高浜発電所保安規定審査資料	R0
提出年月日	2023年11月30日

高浜発電所原子炉施設保安規定変更認可申請書
審査資料

関西電力株式会社

組織改正他に伴う保安規定の改正について

1. 組織改正他の概要 (1 / 2)

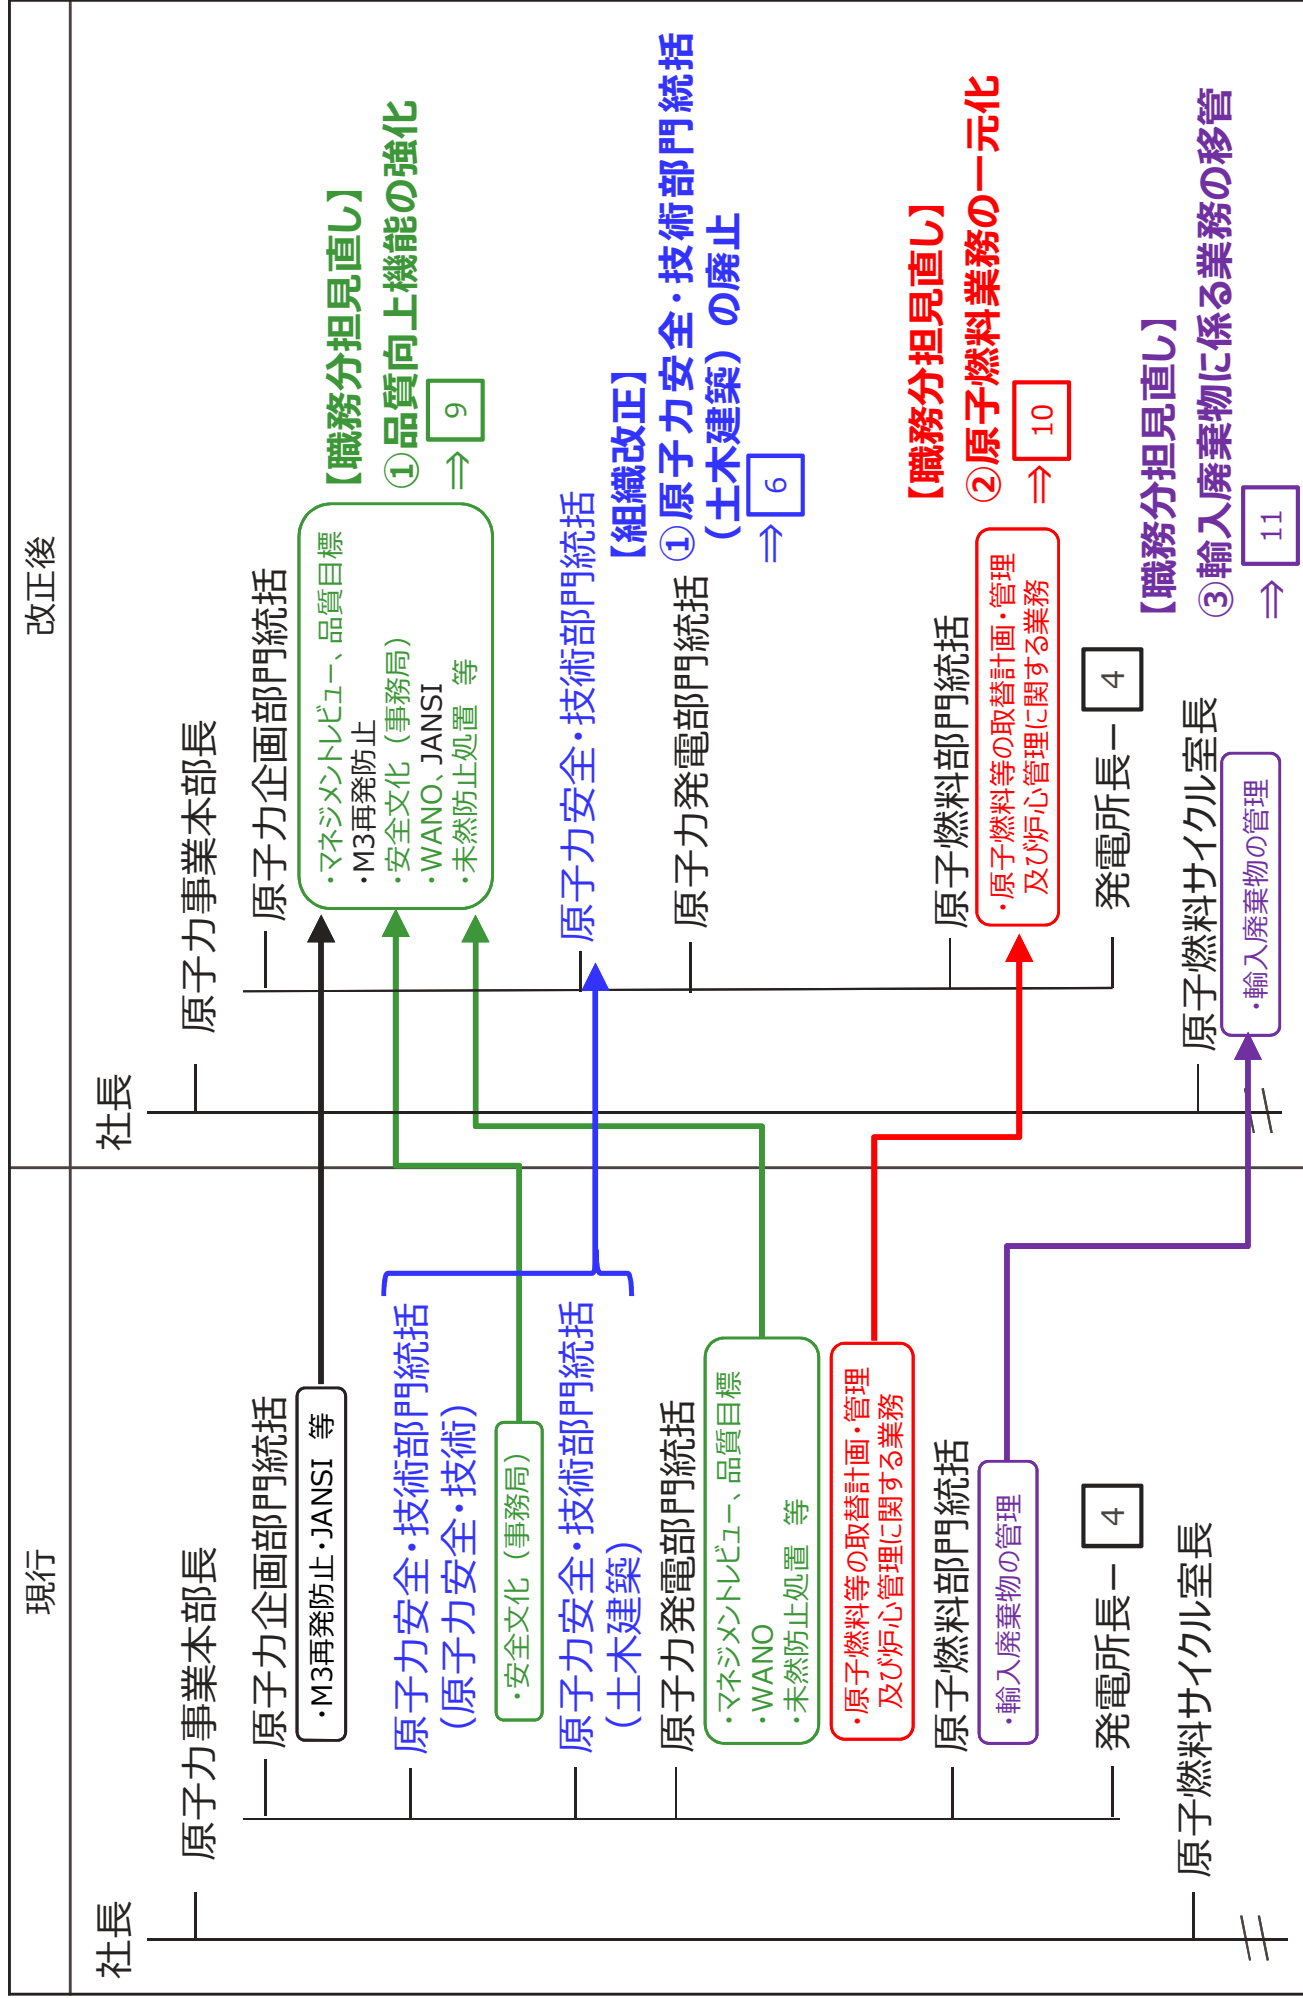
○本店における組織改正および職務分担見直し

1. 組織改正他の概要 (2 / 2)

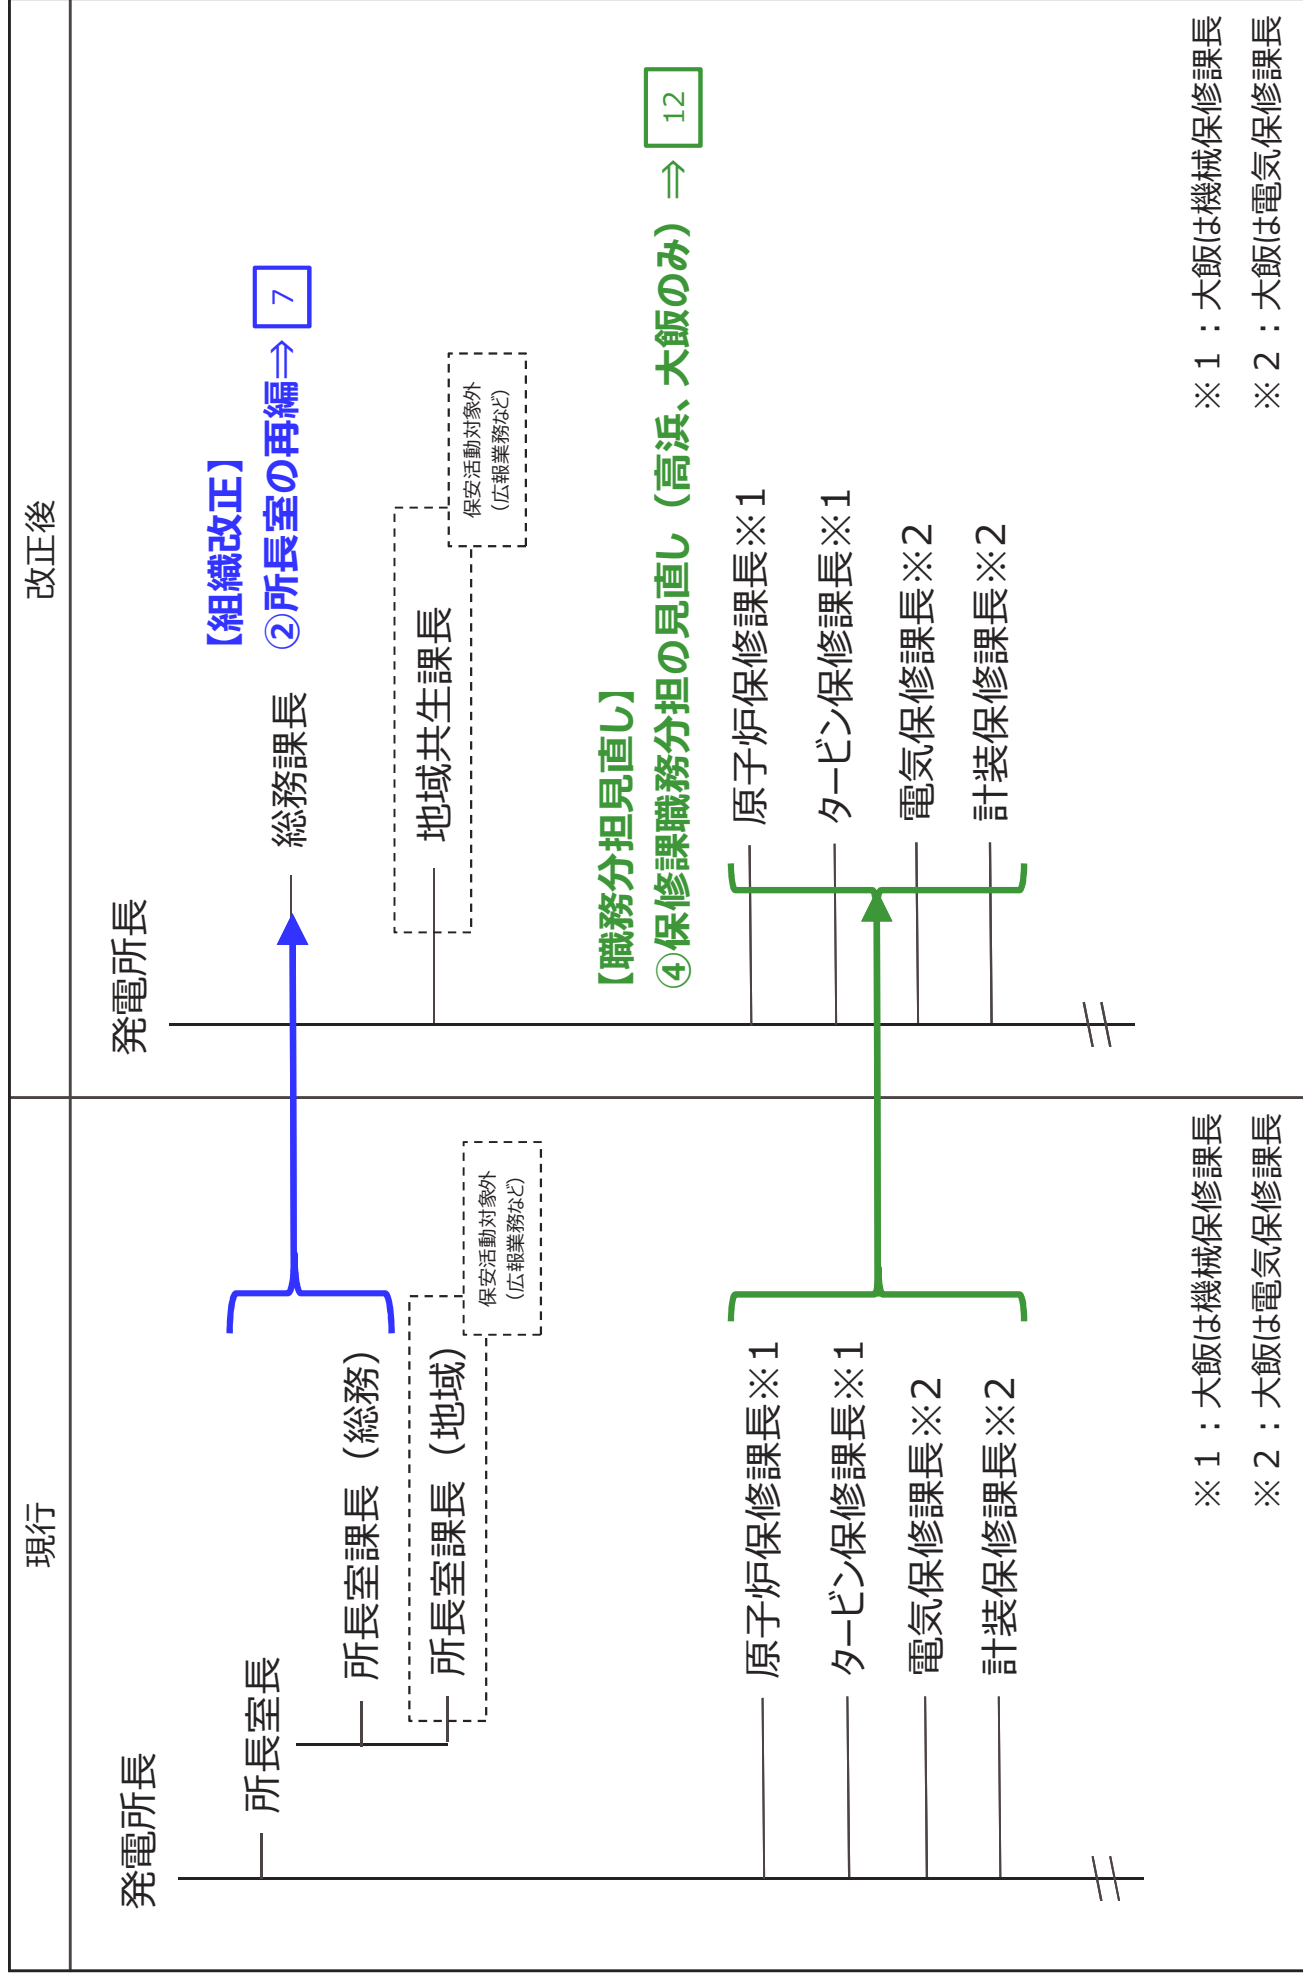
○発電所における組織改正および職務分担見直し

① 原子炉格納容器サンプ水位計 (高浜3、4号炉)

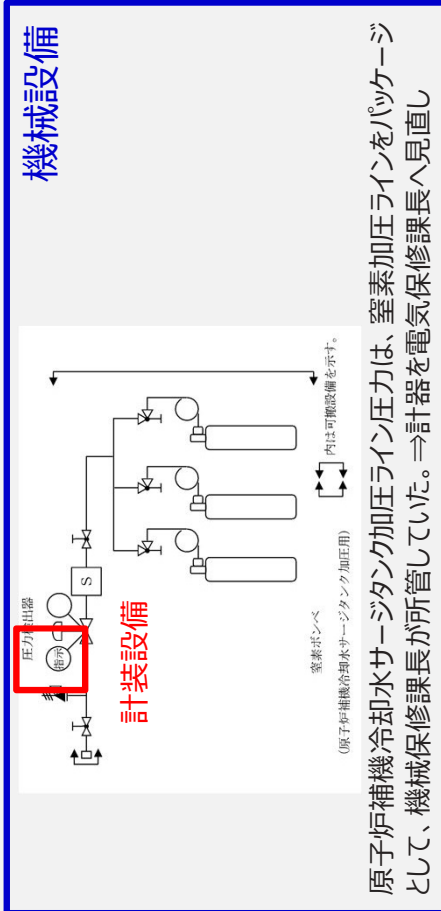
原子炉格納容器サンプ水位は、廃棄物処理盤で管理され、これまでの他の機械設備と廃棄物処理設備のパッケージとして原子炉保修課長が所管していた。→計器を計装保修課長へ見直し

第47条 (1次冷却材漏えい率) 保安規定記載変更
 (4) 原子炉保修課長計装保修課長は、定期事業者検査時に、3号炉および4号炉の原子炉格納容器サンプ水位計の機能の健全性を確認し、その結果を発電室長に通知する。
